# PARAFUN

SUITE À UNE OUVERTURE INTEMPESTIVE DE VOILE PRINCIPALE TANDEM NOUS VOUS DEMANDONS DE CONTRÔLER SUR LES AADVANCE TANDEMS LE SUPPORT DE FIXATION DU RSE.

PHOTO 1

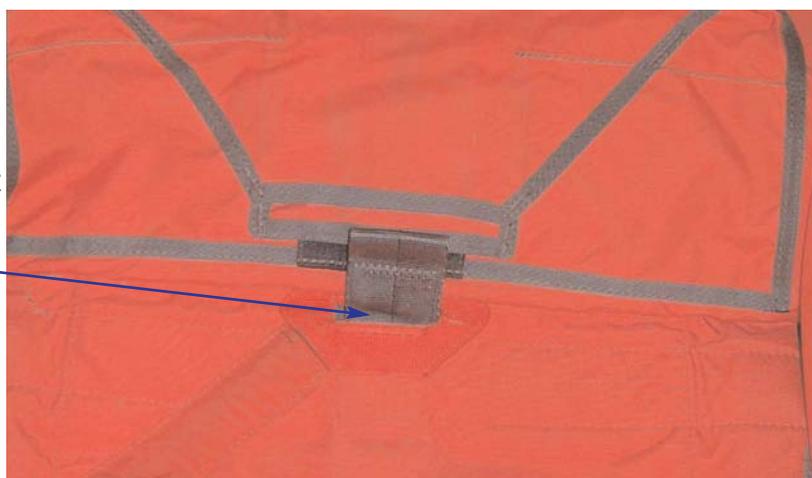
SUR LES TANDEMS DE PREMIÈRE GÉNÉRATION LA SANGLE DE SOUTIEN DU RSE N'ÉTAIT PAS SÉCURISÉE COMME SUR LA PHOTO 1.(PAR UNE COUTURE INDIQUÉ EN TRACÉ NOIR)

SUR LES PREMIÈRES GÉNÉRATIONS LA SANGLE N'ÉTAIT PAS MAINTENUE PAR UNE COUTURE ICI CE QUI PROVOQUE UN FORT ALLONGEMENT ET DÉTÉRIORE LA GAINE DE CDO (PHOTO2)

1) LES PROPRIETAIRES DE TANDEM ADVANCE 1ERE GENERATION DOIVENT VERIFIER QUE LES COUTURES DE LA SANGLE DE MAINTIEN DU RSE (VISIBLES PAR LA FENTE DE PASSAGE DE CETTE SANGLE DANS LE DOSSE-RET) SONT BIEN EN BONNE ETAT. DANS LE CAS CONTRAIRE IL EST IMPERATIF DE NOUS REN-

VOYER LE PLUS RAPIDEMENT POSSIBLE LE SAC-HARNAIS POUR UNE MISE A NIVEAU. MEME SI LES COUTURES SONT CORRECTES NOUS VOUS DEMANDONS DE NOUS RENVOYER LE SAC-HARNAIS EN FIN DE SAISON POUR CETTE MISE A NIVEAU.

2) LES PROPRIETAIRES DE TANDEM ADVANCE 2EME GENERATION DOIVENT VERIFIER QUE LA COUTURE APPARENTE (PHOTO 1) DE LA SANGLE DE MAINTIEN DU RSE EST BIEN EN BONNE ETAT. DANS LE CAS CONTRAIRE IL EST IMPERATIF DE NOUS RENVOYER LE PLUS RAPIDEMENT POSSIBLE LE SAC-HARNAIS POUR UNE MISE A NIVEAU. MEME SI LA COUTURE EST CORRECTE NOUS VOUS DEMANDONS DE NOUS RENVOYER LE SAC-HARNAIS EN FIN DE SAISON POUR CETTE MISE A NIVEAU.
